Dátum  
11.02.2025

## VYSVETLENIE INFORMÁCIÍ Č. 4

„Diaľnica D3 Žilina, Brodno – Kysucké Nové Mesto“

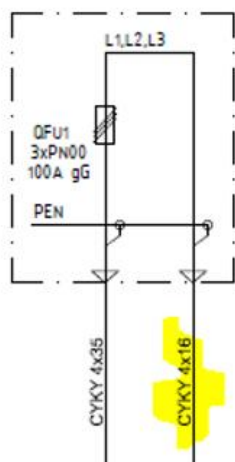
Vo výkaze výmer je v položke č.19 uvedený typ rozvádzača RE2.0/40A so zemným dielom, IP44/IP20 P-RE.

V situácii je ale uvedený typ RE 1.0 F403 VV 25A P0.

**Ktorý typ je správny?**

Podotázka č.3 – Správny typ je RE 1.0 F403 VV 25A P0

## SCHÉMA NAPÁJANIA

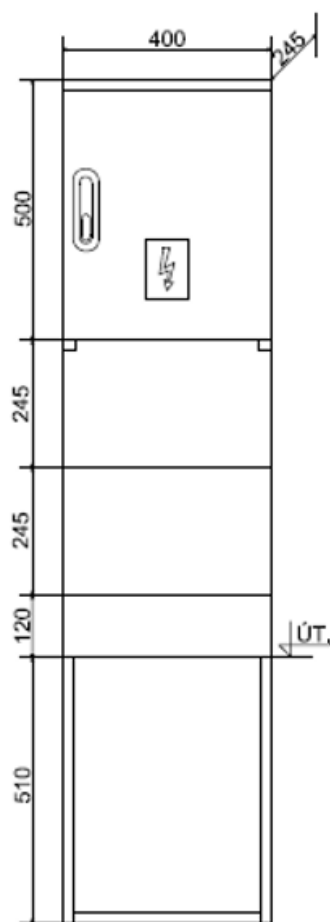
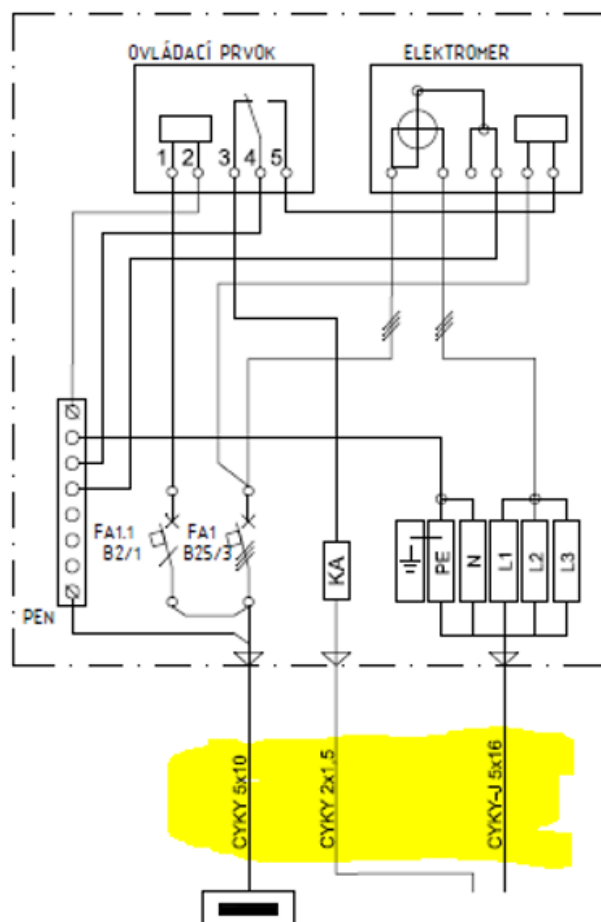
V schéme zapojenia sú káble, ktoré nie sú vo výkaze výmer a okrem typu nie je uvedené kam tie káble idú, čo napájajú.

**Čo sú to za káble? Budú doplnené do Výkazu Výmer ?**

Podotázka č.4 – v schéme zapojenia sú okrem schémy zapojenia aj typové výkresy a popisy od firmy Hasma (SSD preferuje). V typových výkresoch od Hasmy sú aj najväčšie možné dimenzie káblov aké je možné do typových svorkovnic pripojiť. V schémach zapojenia sú už použité typy káblov napr. AYKY 4x35. Je dôležité si uvedomiť, že je potrebná úprava svorkovnic aby bolo možné pripojiť aj väčšiu dimenziu, preto boli ponechané v typových výkresoch. Do výkazu boli dané iba použité káble a nie je potrebné výkaz meniť.

Výkaz výmer nebude upravený.

**P-RE2:**

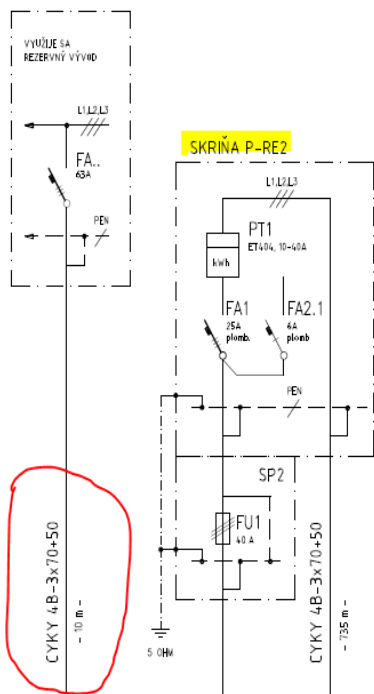
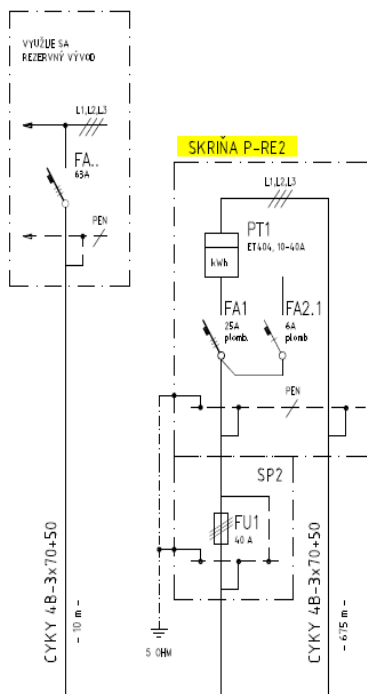
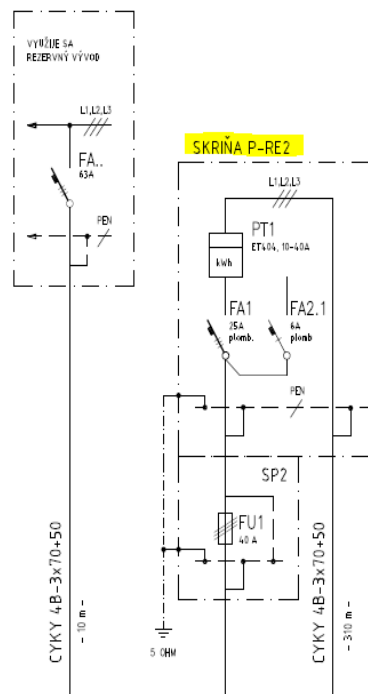
Z podkladov nie je jasné či sa jedná sa o tri samostatné skrine, alebo o tri vývody z jednej skrine.

Pokiaľ sa jedná o jednu skriňu s viacerými vývodmi, tak je napájací kábel ( prepoj medzi TS6000 a P-RE2 ) je chybné nadimenzovaný.

Pokiaľ sa jedná o tri samostatne stojace skrine, tak je v TS 6000 dostatok rezervných vývodov ?

Podotázka č.1 – V legende sa uvádza svietidlo s parametrami IP44, 3500lm a 4000K. Konkrétny typ nie je definovaný, pri výpočte sa uvažovalo 3500lm zodpovedá výkonu LED svietidla 38/40W a na túto watáž boli aj

výkony počítané. Výkon pri každej prípojke  $P_i/P_s=10/5\text{kW}$ . Taktiež si treba uvedomiť, že súčasnosť je 0,5 tzn. Iba polovica výkonu ide pre daný objekt.

Most 202 142ks svietidiel, rozvádzače RSK 202.1 a 202.2. Inštalovaný výkon  $P_i=5680\text{W}$ ,  $I_n=8\text{A}$ . Hlavný istič všetkých je B25A/3. Zásuvky sa využívajú sporadicky (ručné náradie, lokálne osvetlenie)

Most 228 196ks svietidiel, rozvádzače RSK 228.1 a 228.2. Inštalovaný výkon  $P_i=7840\text{W}$ ,  $I_n=11\text{A}$ . Hlavný istič všetkých je B25A/3. Zásuvky sa využívajú sporadicky (ručné náradie, lokálne osvetlenie)

Most 229 176ks svietidiel, rozvádzače RSK 229.1. Inštalovaný výkon  $P_i=7040\text{W}$ ,  $I_n=11\text{A}$ . Hlavný istič všetkých je B25A/3. Zásuvky sa využívajú sporadicky (ručné náradie, lokálne osvetlenie)

Most 230 126ks svietidiel, rozvádzače RSK 230.1 a 230.2. Inštalovaný výkon  $P_i=5000\text{W}$ ,  $I_n=8\text{A}$ . Hlavný istič všetkých je B25A/3. Zásuvky sa využívajú sporadicky (ručné náradie, lokálne osvetlenie)

Opravené schémy sú v prílohe ZV5\_doplnenia k otázke 37.

### P-RE3:

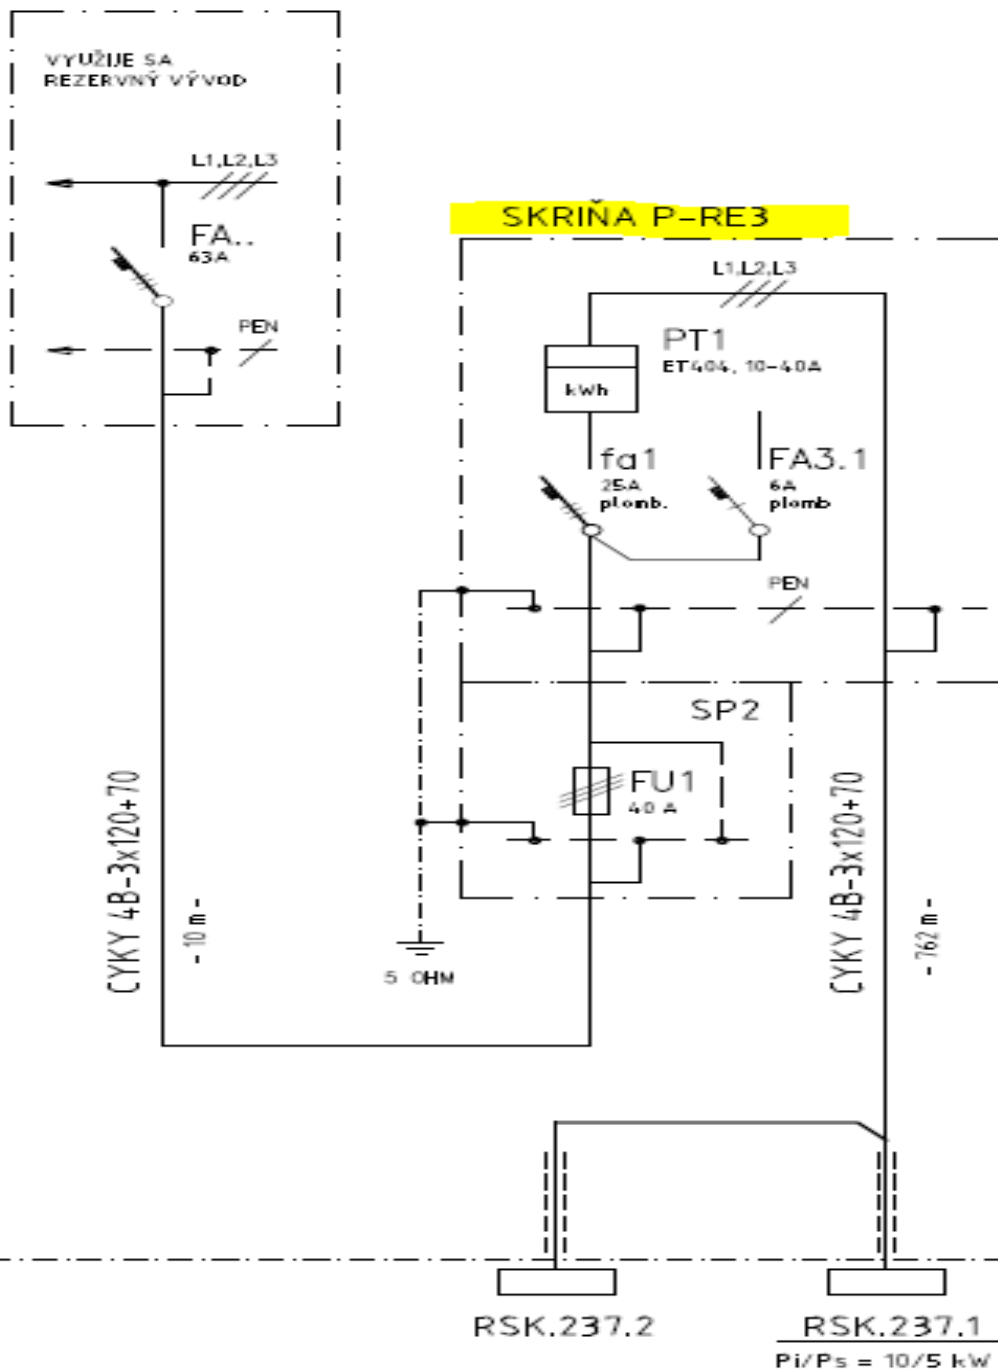
Pokiaľ z tejto skrine budú napojené len rozvádzače RSK237.1 a RSK237.2, tak je to v poriadku.

Ale z tohto rozvádzača by mali byť napojené aj rozvádzače RSK247.3 a RSK247.4, nakoľko sú umiestnené (alebo by aspoň mali byť) bližšie k tomuto napájacímu bodu.

Most 237 280ks svietidiel, rozvádzače RSK 237.1 a 237.2 (chybne označené – preklep - RSK 233.1 a 233.2). Inštalovaný výkon  $P_i=1200\text{W}$ ,  $I_n=19\text{A}$ . Hlavný istič všetkých je B25A/3. Zásuvky sa využívajú sporadicky (ručné náradie, lokálne osvetlenie)

Most 247 635ks svietidiel, rozvádzače RSK 247.1 a 247.2 (chybne označené – preklep - RSK 247.1 a 247.1) a rozvádzače RSK 247.3 a 247.4 (chybne označené – preklep - RSK 247.3 a 247.3). Inštalovaný výkon  $P_i=25400\text{W}$ ,  $I_n=39\text{A}$ . Rozdelené na štyri rozvádzače  $I_n=9,6\text{A}$  (18A pre dva) Hlavný istič všetkých je B25A/3. Zásuvky sa využívajú sporadicky (ručné náradie, lokálne osvetlenie)

**P-RE4:**

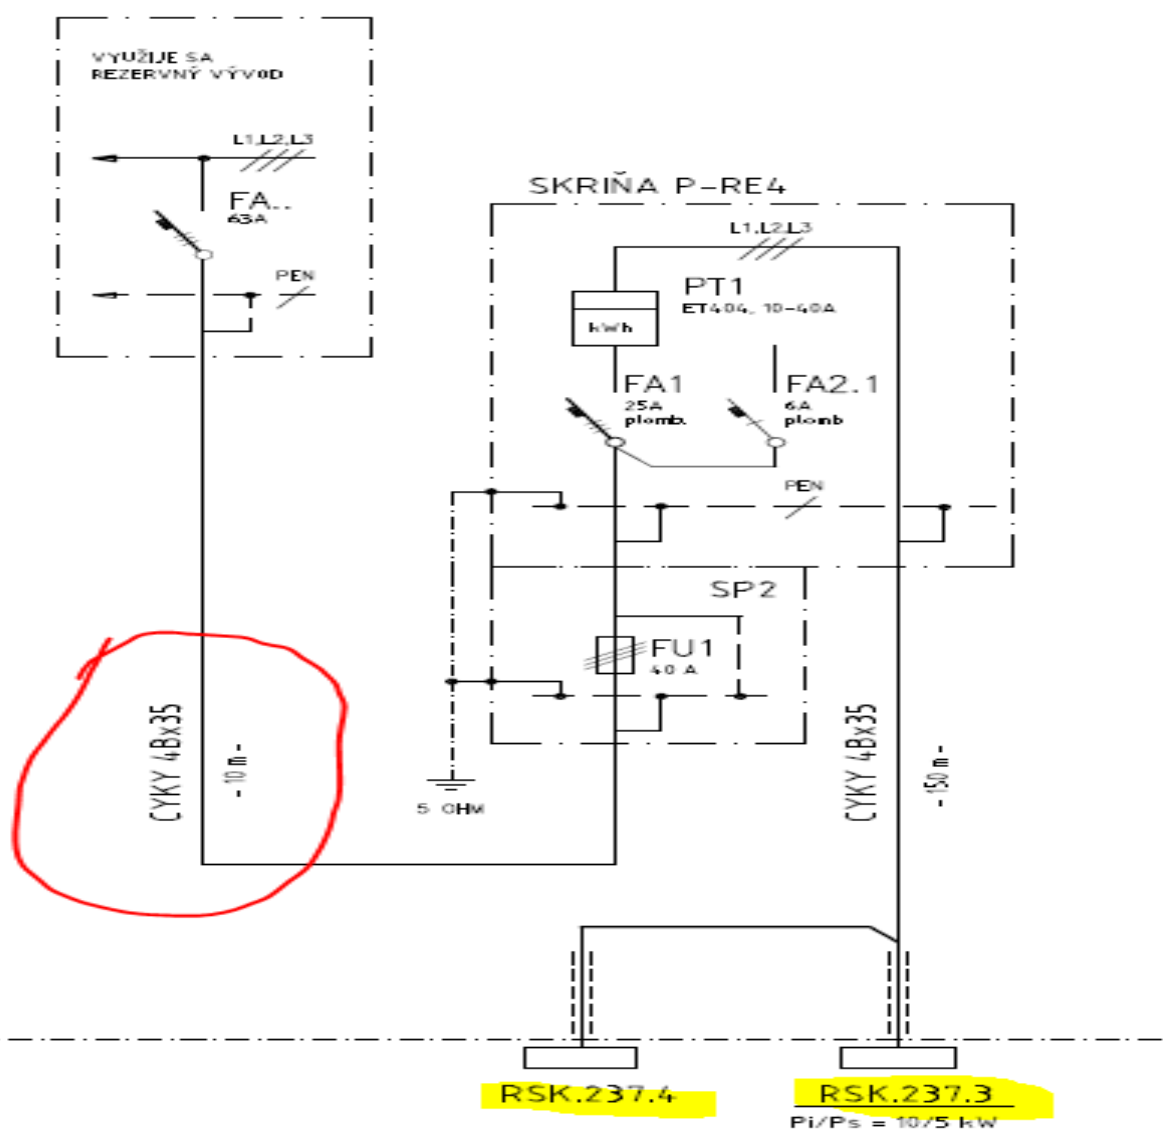
Podľa schémy zapojenia by z tohto rozvádzača mali byť napojené rozvádzače RSK237.3, 237.4 a podľa popisu aj rozvádzače pre most 233 a 247.

Rozvádzače RSK 237.3 a RSK237.4 ale neexistujú, lebo v moste 237 sú len rozvádzače RSK237.1 a RSK237.2 ( výkres č.09 ), ale tie sú napojené z rozvádzača P-RE3

Táto časť schémy by mala byť rozkreslená podobne ako P-RE2 a je treba špecifikovať či sa jedná o tri samostatné skrine, alebo o tri vývody z jednej skrine.

Samozrejme je potrebné navrhnuť aj napájacie káble.

**P-RE5:**

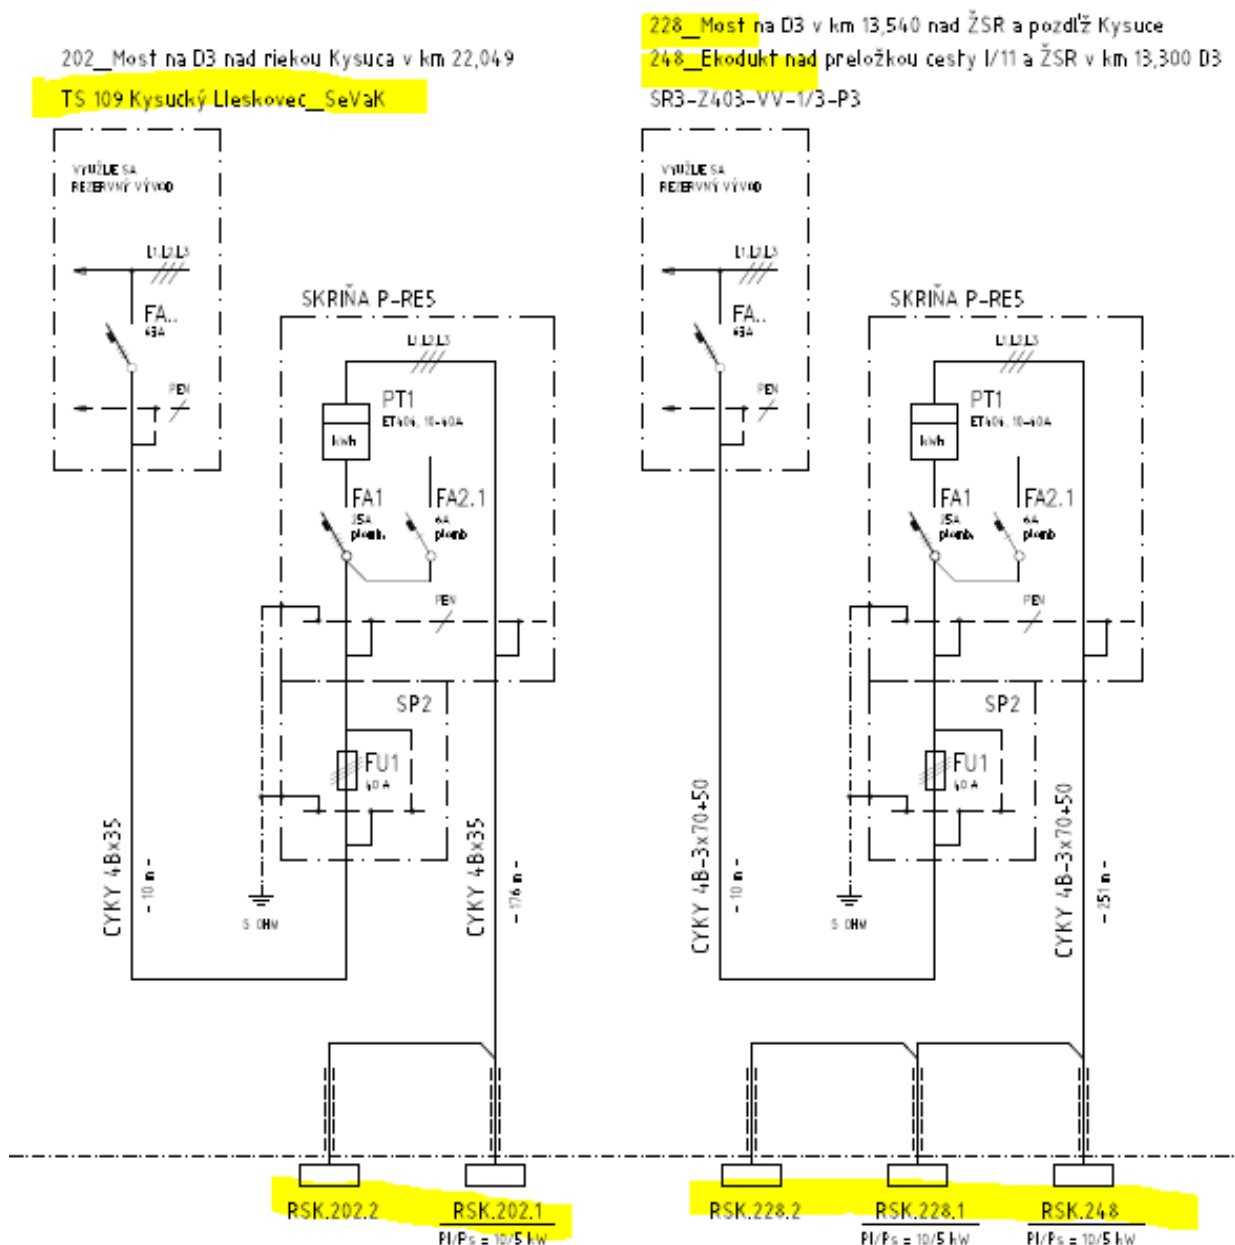
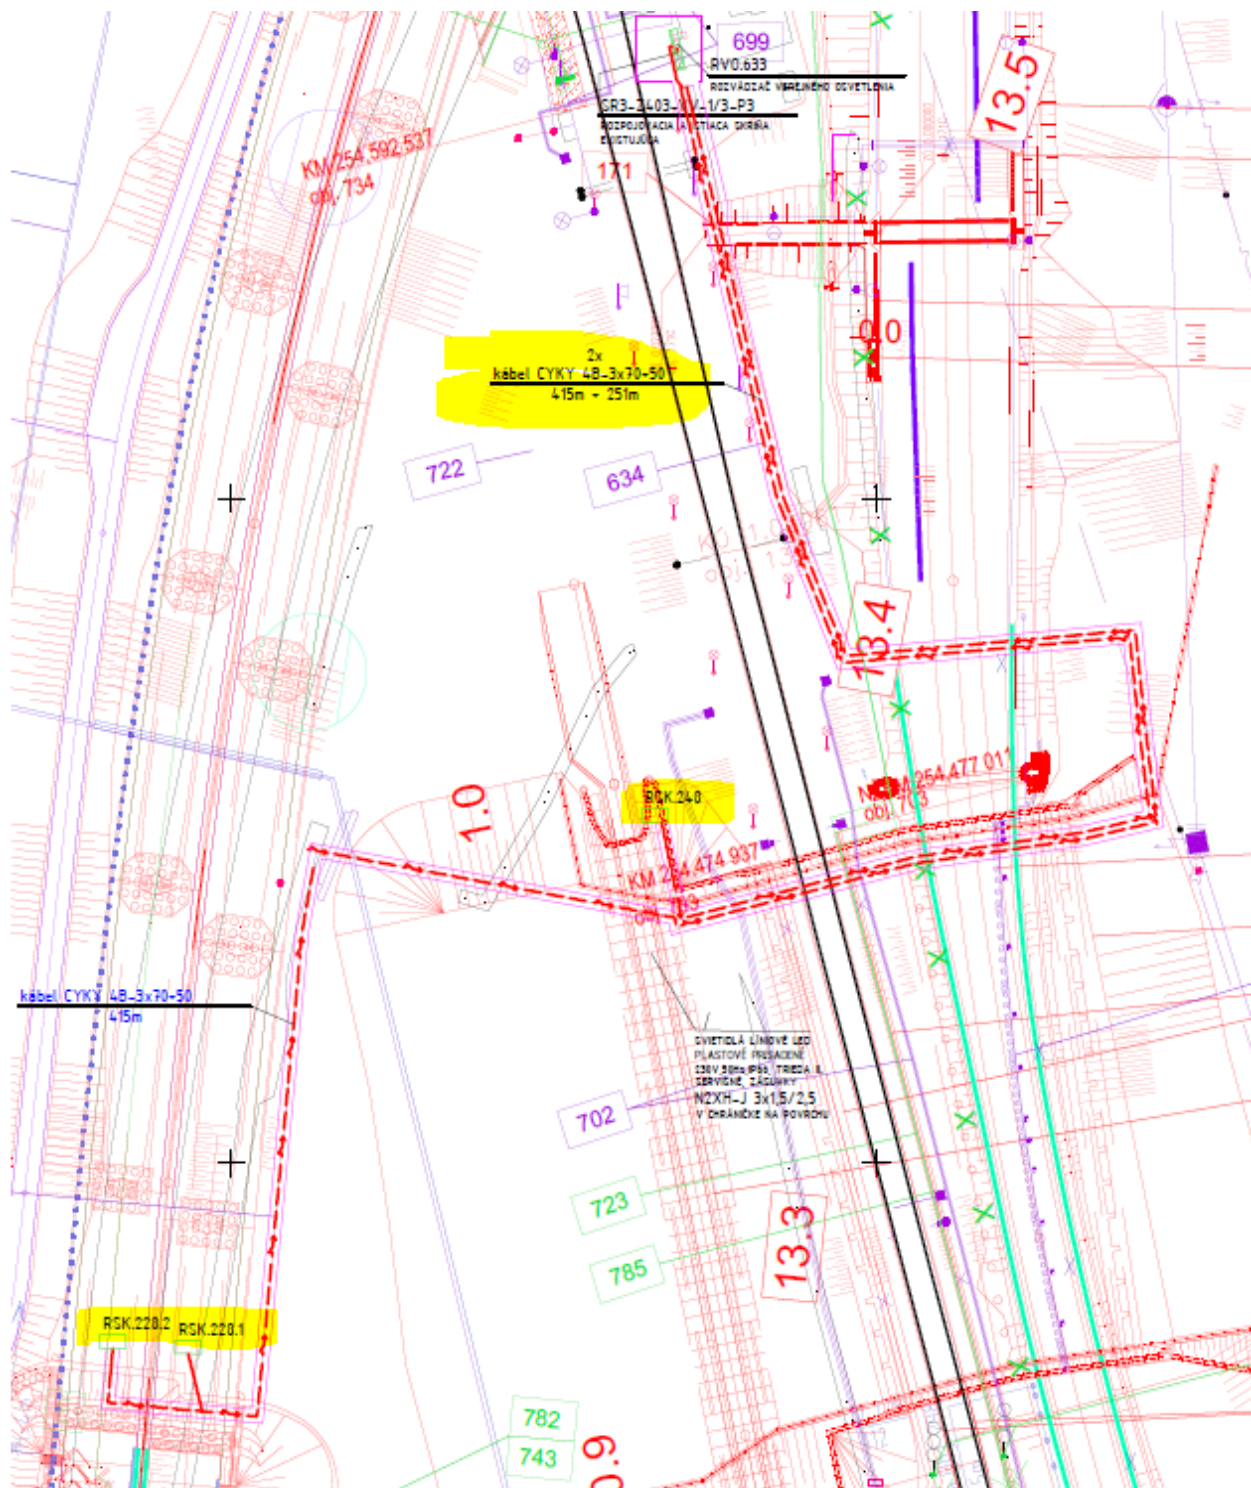
Skriňa P-RE5 je pre RSK202 napojená z TS 109, ale rovnako oznáčená skriňa pre RSK248 a RSK228 je napojená z SR3-Z403-VV-1/3-P3.

Napojenie rozvádzačov RSK228.1, RSK228.2 a RSK248 je podľa schémy ako keby slučkováním, ale rozvádzač RSK248 je napojený jedným káblom a RSK228.1 druhým a z nej je potom prepoj na RSK228.2 - zrejme z výkresu:

**Bude PD opravená a na základe toho aj výkaz výmer?**

Osvetlenie mosta 248 je riešené v objekte 635.
